Rouen, le 26/11/2025

1- Pont Corneille et aménagement cyclable de la contre-allée en rive Est -de la rue de la République comprise entre la rue des Augustins et la tête Nord du pont Corneille.

Annexe 1

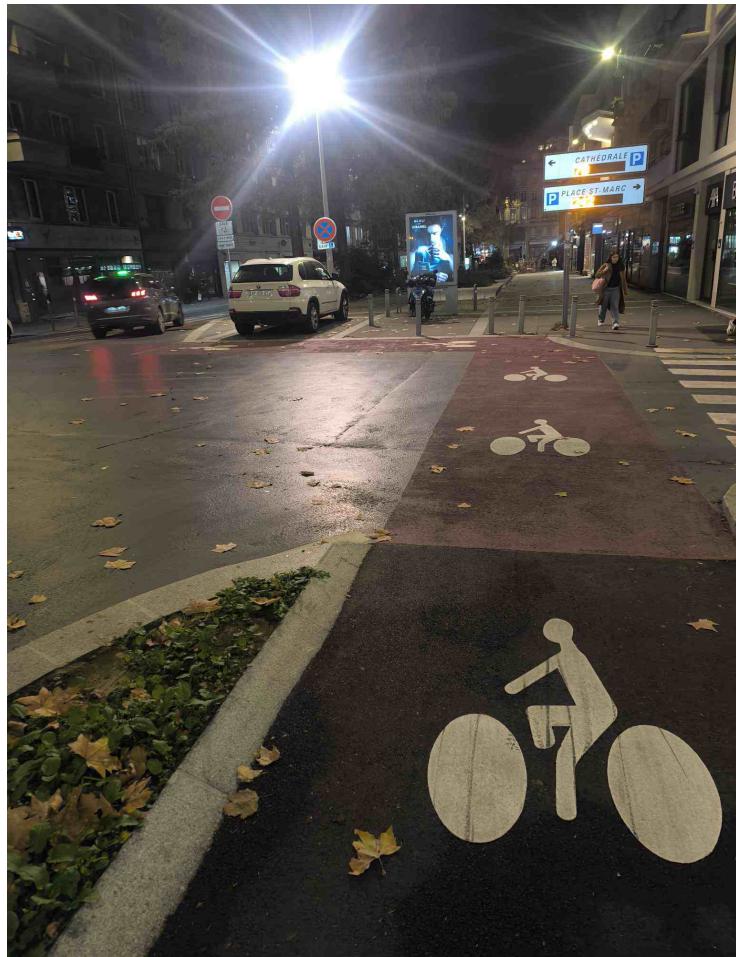
1.A_- Quelle jonction précise entre ce segment et le futur aménagement du pont Corneille ?

La question de la connexion au pont Corneille pour réaliser un axe Nord-Sud extrêmement important au vu des flux de cyclistes, se pose d'autant que nous n'avons pas vu les plans définitifs du Pont Corneille suite au changement d'arbitrage en faveur de pistes bilatérales. **Nous demandons donc à la Métropole Rouen Normandie la transmission des plans définitifs afin d'étudier cette jonction.** Le seul plan dont nous disposons (annexe 1) date de 2024 . Enfin, le fil d'eau ayant été fait sur ce pont, nous sommes surpris de ne pas déjà y voir se dessiner les pistes cyclables bilatérales.
